TERMO DE ABERTURA DE VOLUME

Ao dia 2 (dois) do mês de outubro de 2008 procedeu-se à abertura deste volume nº III, do processo de nº 02001.002715/2008-88 referente ao Licenciamento Ambiental do AHE Jirau do rio Madeira, iniciado na folha 401.

Ref.: Solicitação de Licença de Instalação (LI) Específica do Canteiro de
Obras do AHE Jirau

Assunto: Relação de Estudos Complementares para Subsídio à Avaliação da Modificação do Eixo da AHE Jirau, solicitada pelo Despacho nº 22/2008 DILIC/IBAMA.

Figura 1 - Arranjo do AHE Jirau (RIMA S/A, Antônio e Jirau) com setas em vermelho indicando a rota provável de descida de ovos, larvas e juvenis e esquerda indicando a posição prevista do remanso na ocasião do fechamento dos vertedouros durante a seca.

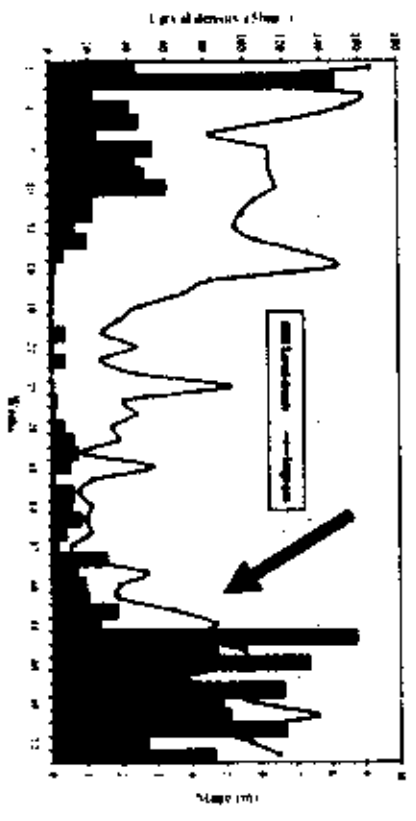
As soluções propostas para estes problemas se baseavam na modificação do layout do projeto, para facilitar a passagem de ovos e larvas de peixes pelas turbinas, e na construção de um sistema de transposição para os adultos migradores. Este sistema de transposição ainda está em aberto, pois nenhum estudo foi iniciado após a liberação da licença prévia para dar suporte a este projeto.

A subida dos adultos dependerá do sistema de transposição a ser construído junto com Seta Antônio quanto em Jirau ou Ilha do Padre. Não há nenhum fator que indique que haverá maior ou menor dificuldade para a migração ascendente dos peixes adultos pelo sistema de transposição caso o empreendimento seja feito em Jirau ou Ilha do Padre.

Figura – Comparação Curva Cota x Área x Volume

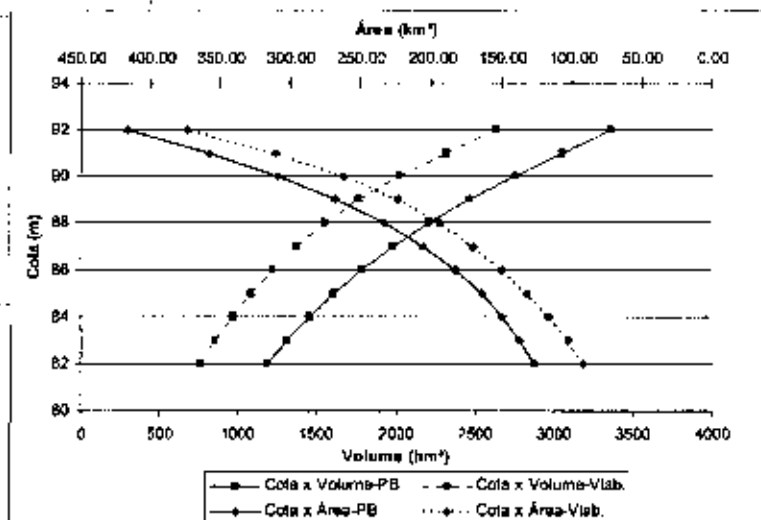
34. Comparando-se aos valores da viabilidade, tem-se:

Figura - Comparação Curva-Chave do Canal de Fuga

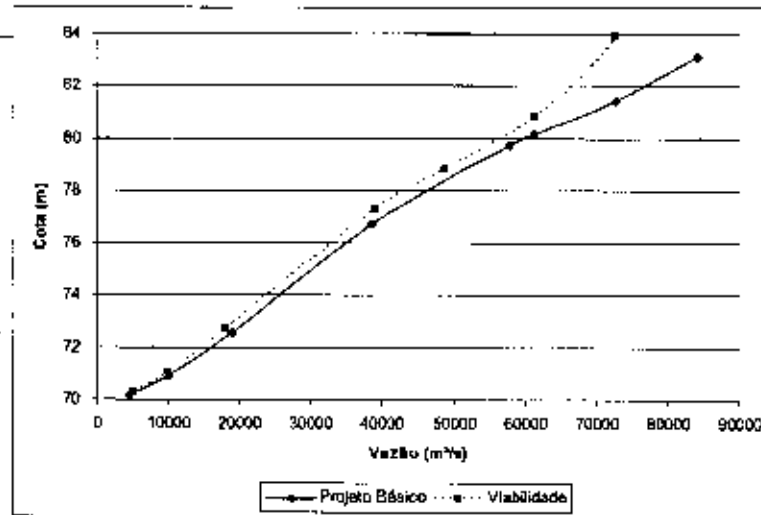
37. Foi considerada como representativa da curva-chave do canal de fuga do novo eixo da UHE Jirau a seção 375,5 do projeto básico da UHE Santo Antônio (seção 21 dos estudos de viabilidade). É importante ressaltar que é mencionado no projeto básico da UHE Santo Antônio que os novos levantamentos realizados para essa etapa apresentaram resultados similares aos obtidos nos estudos de viabilidade.
